Gemeente Aalsmeer

RAADSVOORSTEL

Vaststellen bestemmingsplan Kudelstaart- Westeinderhage, aanvullende welstandscriteria

Situatie ontwerpbestemmingsplan

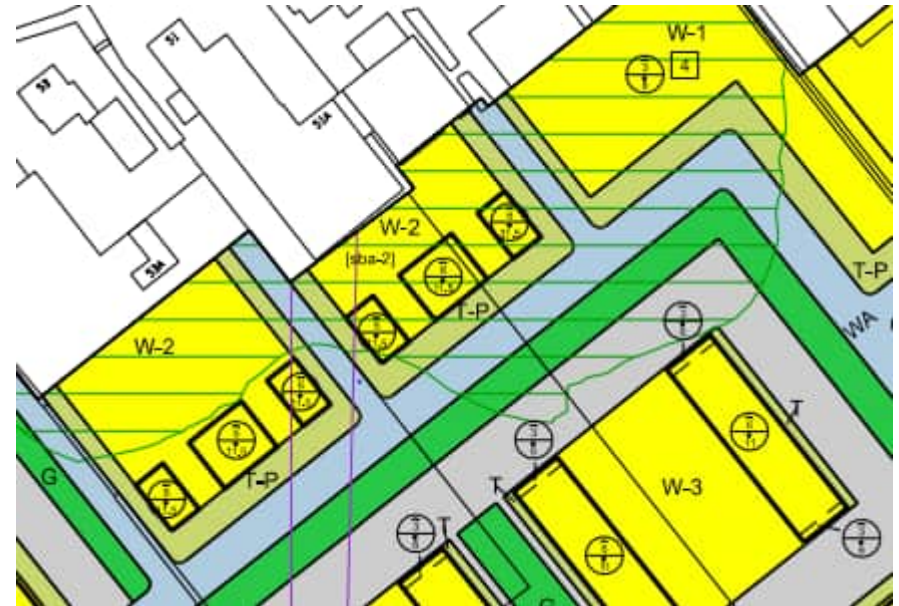
- Het fietspad in het noordoostelijk deel van het plangebied is ten opzichte van het ontwerpbestemmingsplan verwijderd. Voor dit fietspad was een concrete bestemming Verkeer- Verblijfsgebied opgenomen. Om de gevraagde flexibiliteit bij de uitwerking te bieden, is voor het gebied de bestemming Groen opgenomen. Binnen de bestemming Groen zijn voet- en fietspaden planologisch mogelijk. Zie onderstaande afbeeldingen.
